Znak sprawy: KMR/67/2018

dot. uwagi do Projektu Wykonawczego Trasy Łagiewnickiej

Załącznik 1

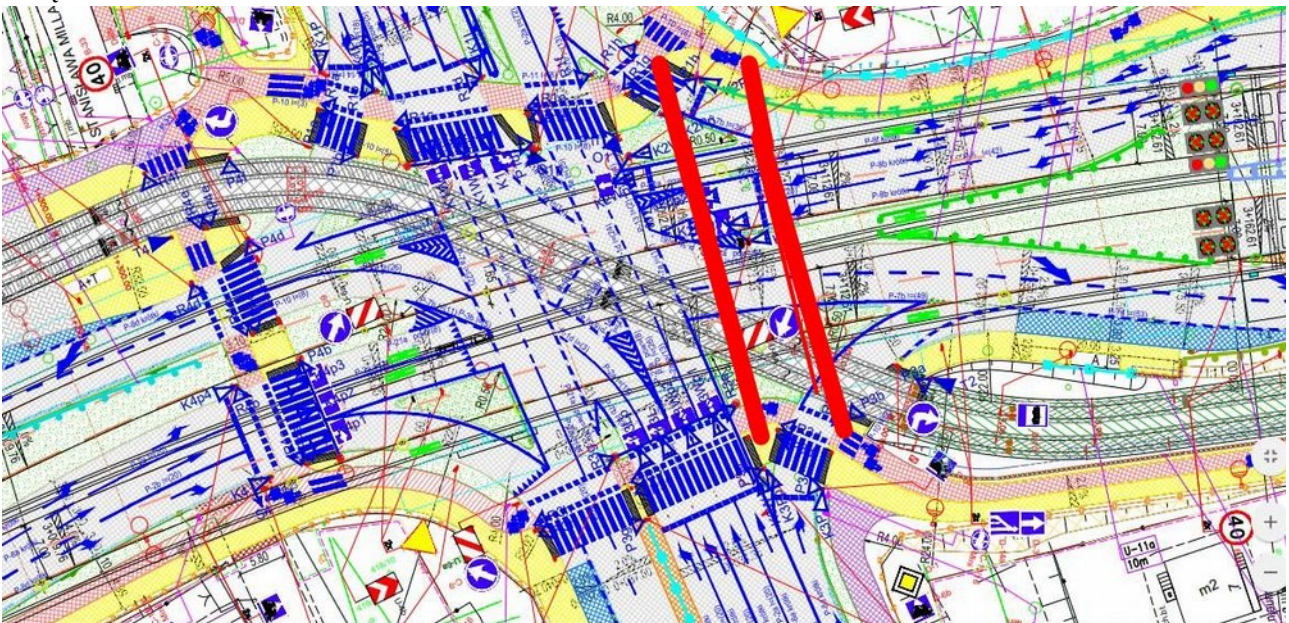
1. Wyznaczenie przejazdu rowerowego oraz przejścia dla pieszych na przekroczeniu ul. Witosa, jak na Załączniku 1
2. Wyznaczenie przejazdu rowerowego obok zaprojektowanego przejścia dla pieszych na przekroczeniu ul. Zakopiańskiej na wysokości ul. Siostry Faustyny oraz przejścia dla pieszych i przejazdu dla rowerów na przekroczeniu torów tramwajowych tamże, jak na Załączniku 2.
3. Zastosowanie bezkrawężnikowego połączenia dróg dla rowerów z jezdniami w całym zakresie opracowania.
